Proyecto: LM-PI-AT-045-13

EVALUACIÓN ESTADÍSTICA DE LOS ENSAYOS DE CALIDAD DE LOS MATERIALES UTILIZADOS EN EL PROYECTO DE REHABILITACIÓN DE LA RUTA NACIONAL N°1, CARRETERA BERNARDO SOTO, TRAMO AEROPUERTO-MANOLOS.

INFORME FINAL

Unidad de Auditoría Técnica

Gráfico 3. Resultados de resistencia a la compresión simple reportados en los diseños de base estabilizada realizado por los laboratorios LGC y LanammeUCR.
 Fuente: Auditoría Técnica

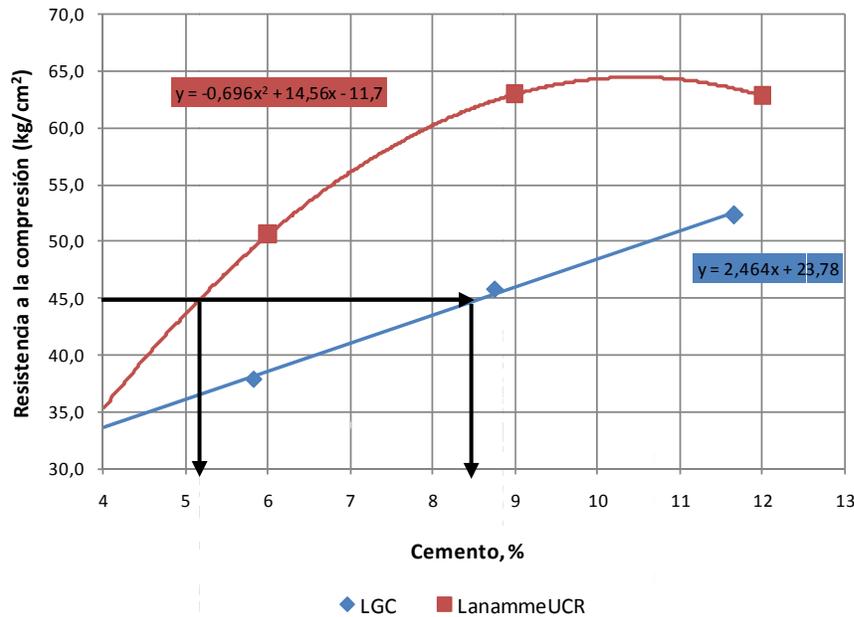
En ese sentido, si se toma en consideración que en el diseño de LGC (Informe 1007-2011), para la base con material combinado estabilizada, se exige una resistencia de 45 kg/cm², para una proporción de cemento de 8,75% (3,5 sacos/m³), y que para esa misma resistencia con la gráfica del diseño del laboratorio del LanammeUCR para el material de base granular estabilizada, se establece un 5,20% (1,8 sacos/m³). De acuerdo con lo externado por el Ingeniero de Proyecto y el Inspector de Campo, en el sentido de que para estabilizar la base con material virgen se usó el mismo contenido de cemento usado para estabilizar la base combinada, se puede determinar que en las ampliaciones se usó una dosificación mayor que la requerida.

Gráfico 4. Resultados de granulometría reportado por el Laboratorio LanammeUCR.
Fuente: Auditoría Técnica

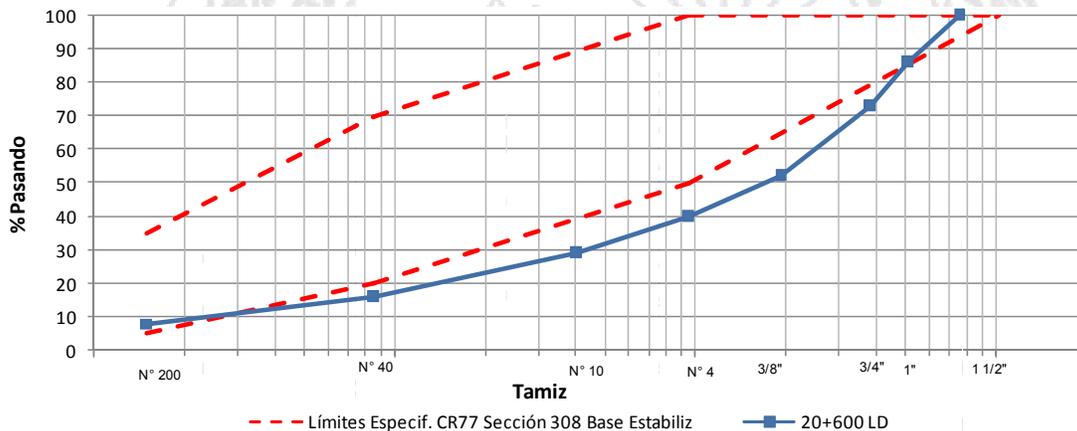
A manera de referencia se realizó un ensayo de granulometría de la base estabilizada, a través del Laboratorio LanammeUCR, que muestra la misma tendencia que las curvas reportadas por los laboratorios de control y verificación de la calidad, según se muestra en el siguiente gráfico, donde se puede observar que la curva granulométrica se encuentra por debajo del límite inferior de la especificación, mostrando una graduación más gruesa que la requerida en la sección 308 del CR-77.

Los requerimientos granulométricos contractuales establecen una mayor cantidad de agregados finos con el propósito de optimizar la demanda de cemento y con ello asegurar la reacción de estos finos con el cemento adicionado, necesarios para obtener la estabilidad y resistencia buscada en el material resultante.

Gráfico 5. Resultados análisis de resistencia a la compresión simple de la base estabilizada, por autocontrol de calidad (LGC).

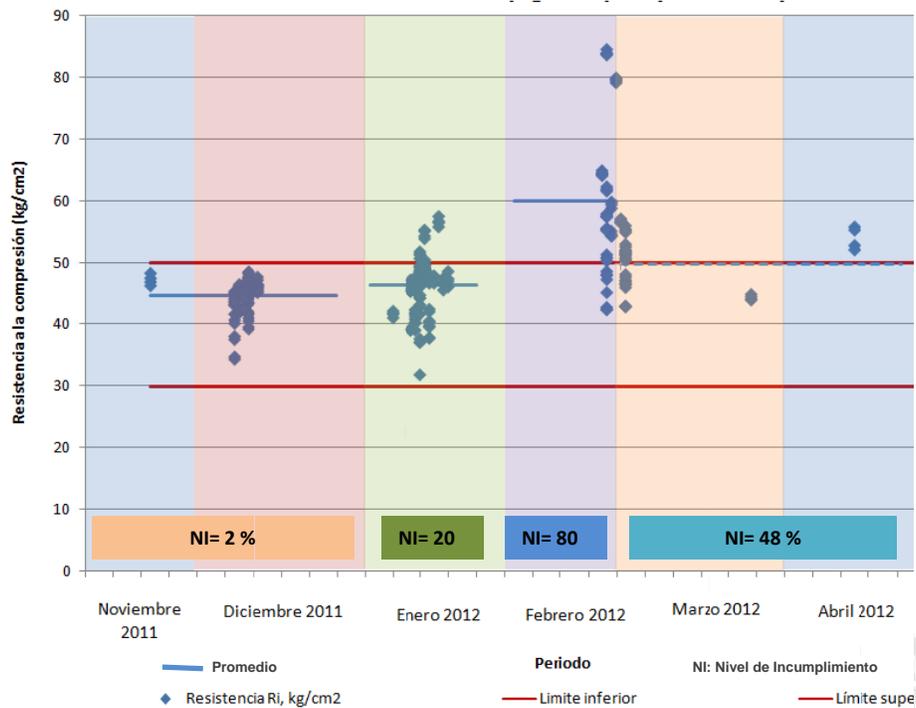
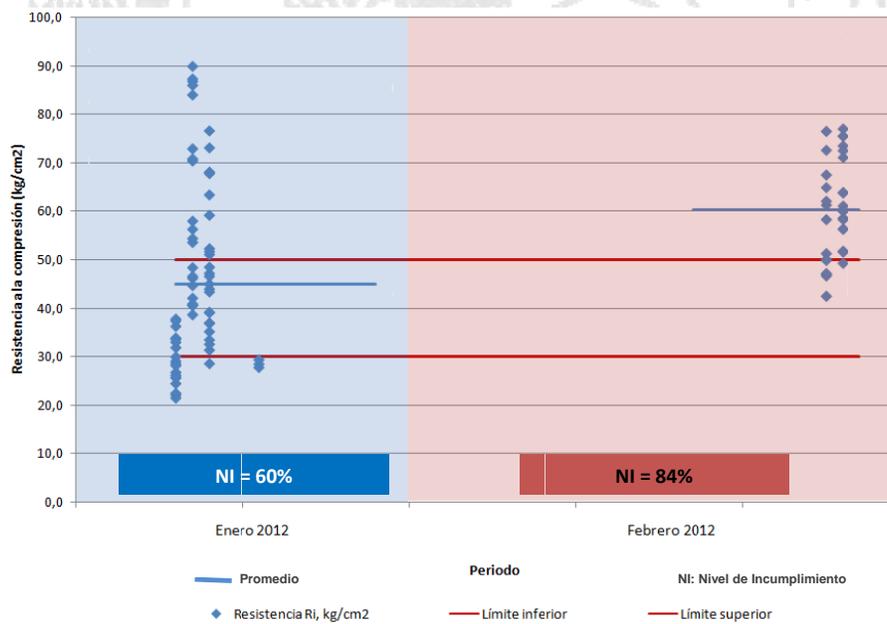
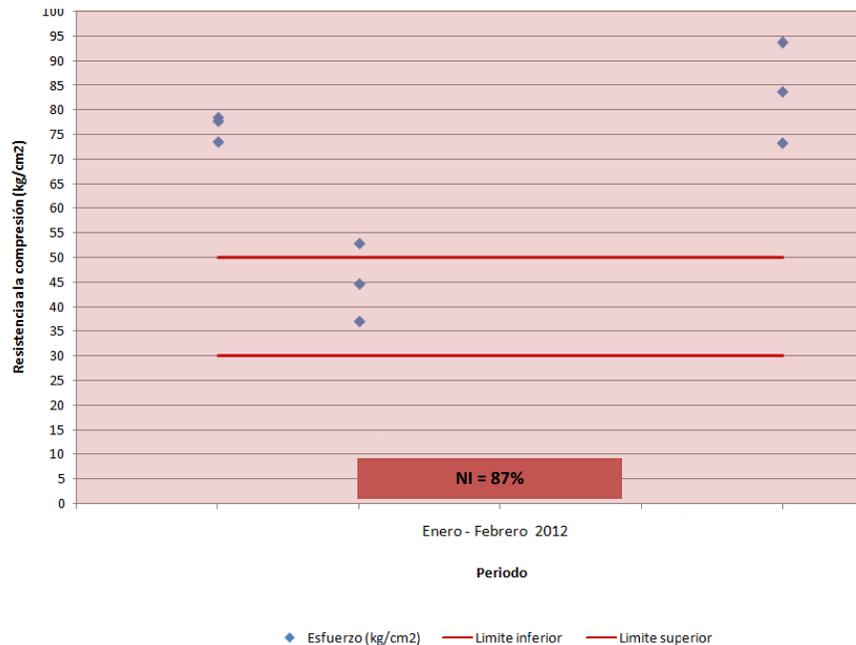
De acuerdo con los informes de autocontrol (LGC), se puede establecer que entre los meses de noviembre de 2011 y diciembre de 2011 los resultados de resistencia se mantuvieron dentro de las especificaciones de una BE-35. En tanto, que para el mes de enero de 2012, se establece que un 20% de los resultados se encontraban fuera del límite superior. Sin embargo, para los meses de febrero, marzo-abril, mayo de 2012, los porcentajes de resultados fuera de los límites se incrementaron, determinando valores de 80%, 48% y 81%, respectivamente.
